# Maison de congrès et complexe hôtelier à Crans VS

### Résultats

### Extrait du rapport du jury

ler prix (24 000 fr., avec mandat d'exécution): Emilio Bernegger, Edy Quaglia et Bruno Keller, Lugano; Renato Stauffacher, Lugano

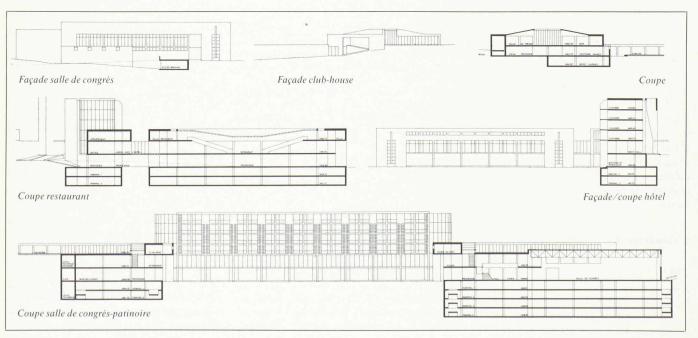
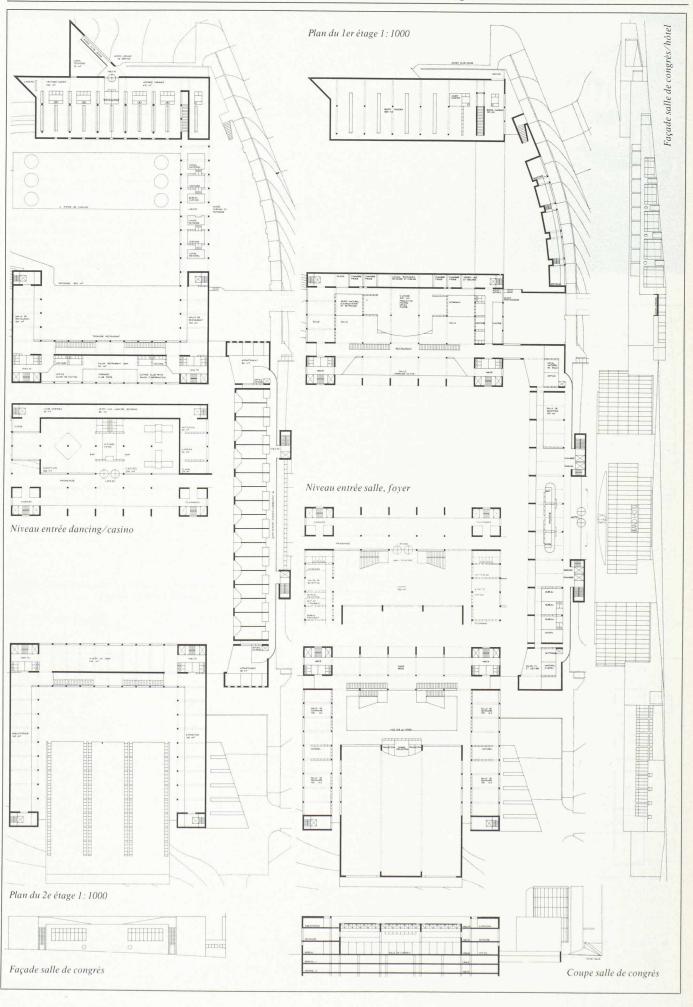
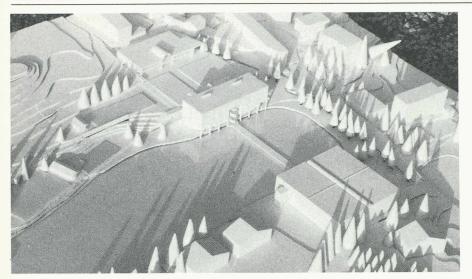
Le projet propose une modification profonde de l'environnement actuel. Ce faisant, il apporte cependant une réponse très satisfaisante à l'essentiel des problèmes posés par le programme: il intègre la salle de congrès et le parking collectif à l'ensemble des activités centrales de la station, en prolongeant la zone urbaine de Crans jusqu'au sud de l'Etang Long. L'hôtel est bien orienté, sa situation aux abords de l'Etang est remarquable. L'architecture du projet est riche et bien mâitrisée. Par l'organisation des volumes, des espaces extérieurs et des cheminements, elle réalise à la fois: la «soudure» entre le centre urbain et les quartiers résidentiels du sud - un contraste affirmé avec l'espace vaste et ouvert du golf - une communication intense avec cet espace, grâce à l'Etang Long qui s'intègre au projet en tant qu'espace de transition. Le projet révèle et accentue les valeurs du site.

L'organisation de l'hôtel et des équipements complémentaires (cuisine, restaurants, etc.) en deux volumes séparés, entraîne des complications dans l'exploitation de l'établissement. Le restaurant est bien conçu mais l'absence d'ouvertures vers la route et le golf peut nuire à sa fréquentation. Le clubhouse du golf est bien organisé, sa relation avec la restauration devrait cependant être améliorée. Les accès et l'organisation de la salle de congrès sont bien conçus.

# 2e prix (15 000 fr.): Christian Beck, Monthey

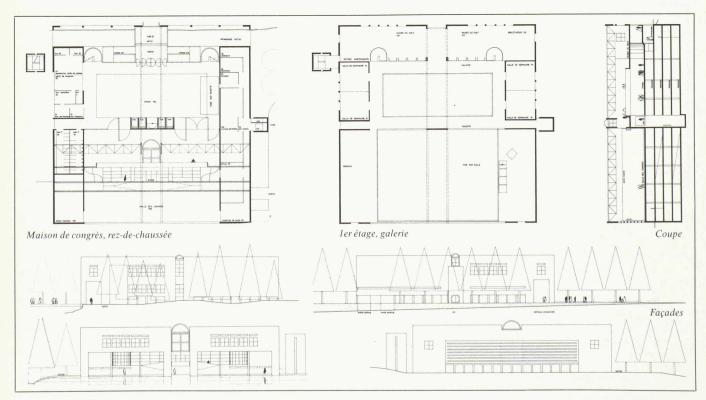
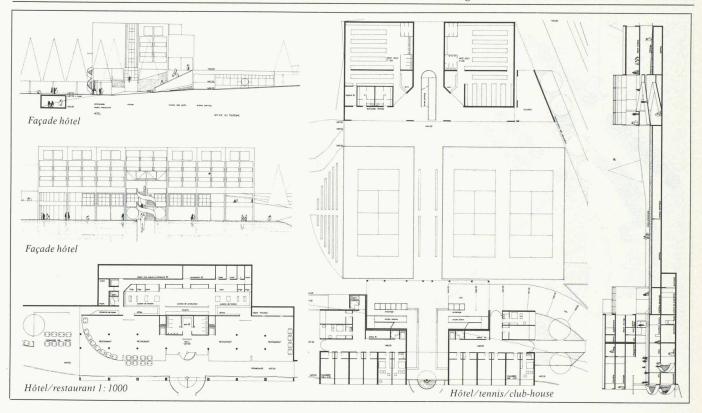
La localisation des éléments du programme est valable. L'ouverture du projet vers l'ouest, en direction du golf, constitue une contribution intéressante à la mise en valeur du site. L'orientation de l'hôtel n'est cependant pas optimale. L'organisation des cheminements piétons et les aménagements extérieurs prévus à l'est de l'Etang Long révèlent la préoccupation de rattacher la maison de congrès et le garage collectif au centre de Crans. L'axe nord-sud qui structure le projet a un caractère artificiel par le fait qu'il ne s'intègre pas au réseau des communications urbaines. Par son importance, le volume de la maison de congrès déséquilibre la composition du projet.

Complexe hôtelier: Les accès depuis la route du golf et les abords de l'Etang Long sont bien conçus. La localisation des éléments du programme est intéressante. L'organisation interne est valable. La combinaison de cette organisation avec l'axe nordsud du projet pose cependant des problèmes de fonctionnement. Le club-house du golf est bien conçu.

Maison de congrès: cette partie du projet n'est pas aboutie. Les accès sont bien situés mais trop étriqués. Les aires de service est (cuisine) et ouest (bureaux, etc.) doivent être interverties.

3ème prix (17 000 fr.): Roland Studer, Pierre Studer, Roger Choffat, La Chaux-de-Fonds

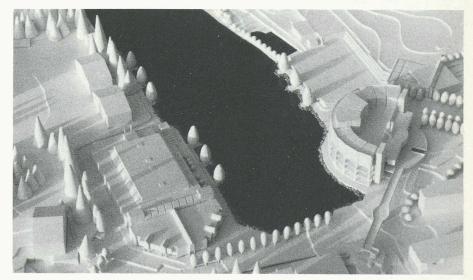
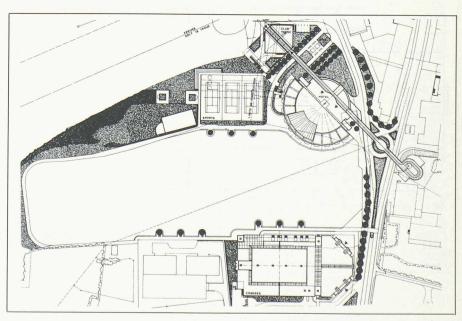
Si les divers éléments du projet comportent de nombreuses qualités au niveau de leur élaboration particulière, ils ne valorisent pas les potentialités du lieu. Si la partie sud et la partie nord constituent deux ensembles structurés, ils sont étrangers l'un à l'autre et ne forment pas un tout architecturé.

L'implantation de l'hôtel à cheval sur l'Etang et son orientation sont indécises. L'axe diagonal enre les deux golfs est fonctionnel mais étranger à la structure urbaine du centre de Crans. L'ouverture créée entre l'hôtel et le club-house du golf, en direction de l'Etang et du golf est, par contre, intéressante.

L'organisation de la partie sud ne valorise pas la rive de l'Etang. La symétrie des entrées de la salle de congrès est gratuite.

Les divers éléments du projet sont bien étudiés du point de vue fonctionnel et du point de vue de la technique hôtelière. L'organisation des parkings et leur accès aux véhicules et piétons est bien réfléchie.

L'aboutissement de l'axe diagonal à l'est de la route touristique n'est cependant pas convaincant. L'entrée de la piscine est difficile à trouver.
